VYSVĚTLENÍ ZADÁVACÍ DOKUMENTACE - SOUBOR DODATEČNÝCH INFORMACÍ ZADAVATELE Č. 2

„Energeticko-úsporná opatření na objektu prodejního skladu, Polkovice 210“

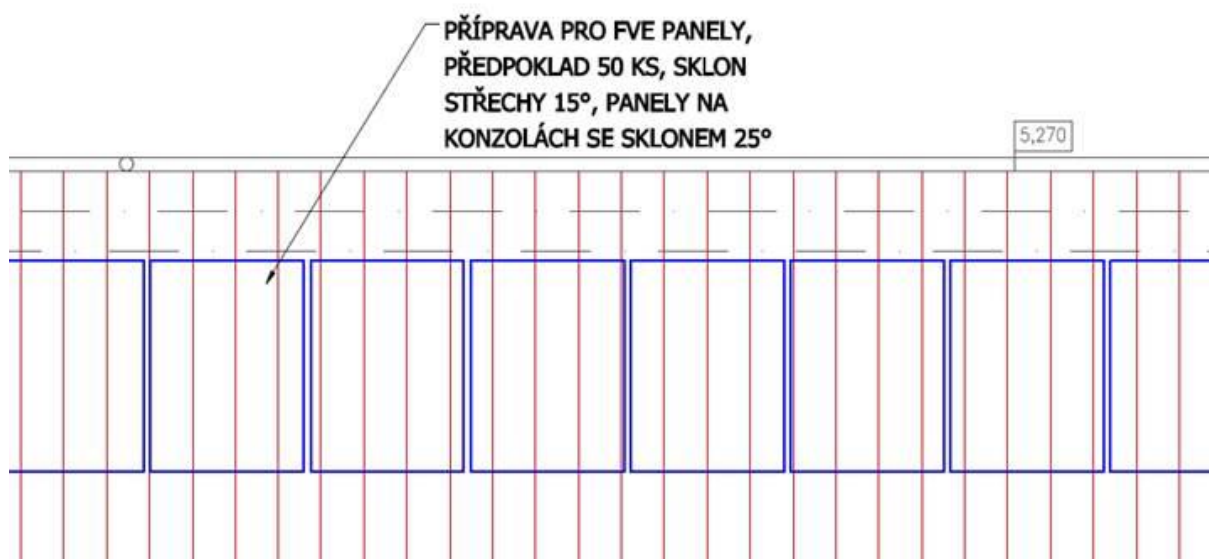
„D+MTŽ okno plastové, 6-ti komorový profil, iz.3sklo, U_w=0,78, barva bílá int.+ext., páska připojovací spáry - přesná specifikace viz výpis výplní otvorů“

„D+MTŽ okno plastové FIX, 6-ti komorový profil, iz.3sklo, U_w=0,848, barva bílá int.+ext. - přesná specifikace viz výpis výplní otvorů, pásy připojovací spáry“

„D+MTŽ plastové vstupní dveře, 6-ti komorový profil, iz.3sklo, U_d=1,1, barva hnědá int+ext., pásy připojovací spáry - přesná specifikace viz výpis výplní otvorů“

V přiložené dokumentaci se ale **výpis výplní otvorů** nenachází. Žádám tedy o jeho doložení, nebo přesný výpis specifikace oken, včetně určení otevírání, pro jejich ocenění.

Zadavatel jako přílohu č. 1 tohoto souboru Vysvětlení ZD č. 1 poskytuje opravený dokument Soupis stavebních prací, dodávek a služeb, kde doplnil specifikaci předmětných položek. Účastníci použijí tento dokument při zpracování svých nabídek.
